## **VYSVĚTLENÍ ZADÁVACÍ DOKUMENTACE č. 4**

Název veřejné zakázky: **Trezor přírody**  
Ev. číslo veřejné zakázky: Z2019-040394  
Předmět veřejné zakázky: ☒ stavební práce ☐ dodávky ☐ služby  
Druh zadávacího řízení: otevřené podlimitní řízení dle § 56 zákona č. 134/2016 Sb., o zadávání veřejných zakázek  
Profil zadavatele: <https://www.kdv.cz/profil.php?ic=00303780>  
Elektronický nástroj zadavatele: <https://www.kdv.cz/hornilidec-mci/>

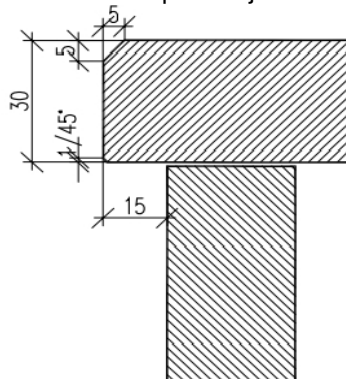
Prosíme o specifikaci požadavků na obklad přírodním kamenem, aby bylo možno položku nacenit.

214	M	5838221R	kámen obklad, tl. 30 mm, upřesněno na základě architekta	m2	27,067
-----	---	----------	--	----	--------

Zadavatel sděluje, že se jedná o odklad schodišťových stupňů ocelových schodišť – viz výkres ST 143-2018 – 13. Detail dle obrázku. Materiál žula – povrch jemně broušený.

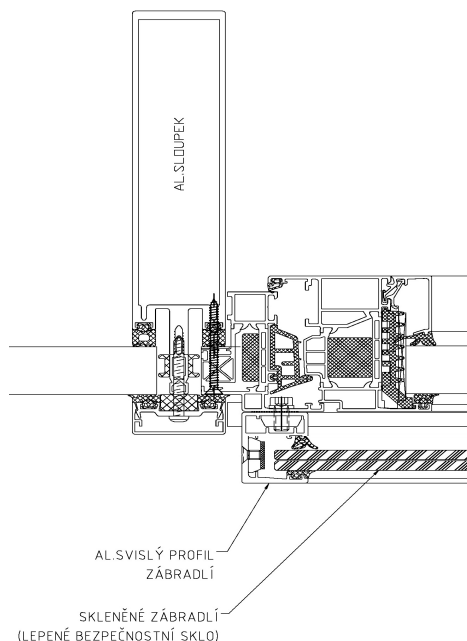
V následující položce jsou obsaženy i výrobky (zábradlí, výplně), které je nutné blíže specifikovat. Prosíme o doplnění výpisu těchto výrobků.

198	K	767W01	Fasádní hliníkový systém - profilový systém heroal, včetně 1ks automatických dveří 2200x2300 mm (dvoukřídlových), včetně 2ks automatických dveří 1150x2300 mm (jednokřídlových), vč. utěsnění připojovací spáry systémem paropropustných a difúzních pásek, D+M	kpl	1,000
"dle cenové nabídky, viz specifikace, včetně Dvoukřídlových dveří 2000 mm x 2600 mm - 3 kusy"1					1,000

Zadavatel sděluje, že dotazované je uvedeno ve specifikaci - součástí dodávky je rovněž skleněné zábradlí (deska z bezpečnostního skla) pro okno ve 2.np (západní fasáda) – rozměr skla 1100 x 1100mm – lepené bezpečnostní sklo čiré, kotvení do Al profilů LOP – detail kotvení viz obr.

ŘEZ g-g  
M 1:50

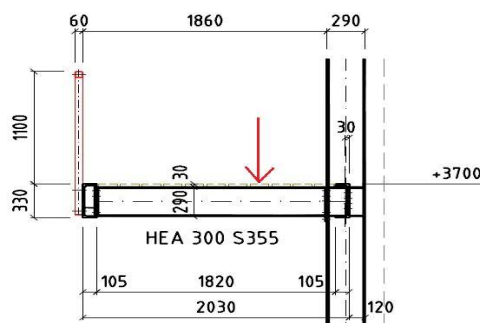
Prosíme následující položku blíže specifikovat a konstrukci doplnit do výpisu výrobků.

177	K	766R	Dřevěná plošina, dub tl. 50 mm, včetně povrchové úpravy a spojovacích prostředků, D+M	m3	4,344
"plošina" 14,48*6,0*0,05					4,344

Zadavatel sděluje, že se jedná o provedení galerie podlahy z prken m.č. 2.30 (2.NP) – dřevěné fošny – dub tl. 30mm – viz výkres v části Konstrukční řešení. Zadavatel poskytuje upravený soupis stavebních prací, dodávek a služeb s názvem Příloha č. 5 - 06-2019 - TREZOR PŘÍRODY HORNÍ LIDEČ zadání\_změna č. 2 ze dne 2.12.2019, ve kterém upravil výše uvedenou položku Dřevěná plošina, fošny - dub tl. 30 mm, včetně povrchové úpravy (tvrdovoskový olej) a spojovacích prostředků, D+M, položka č. 180, část 01 - Trezor přírody.
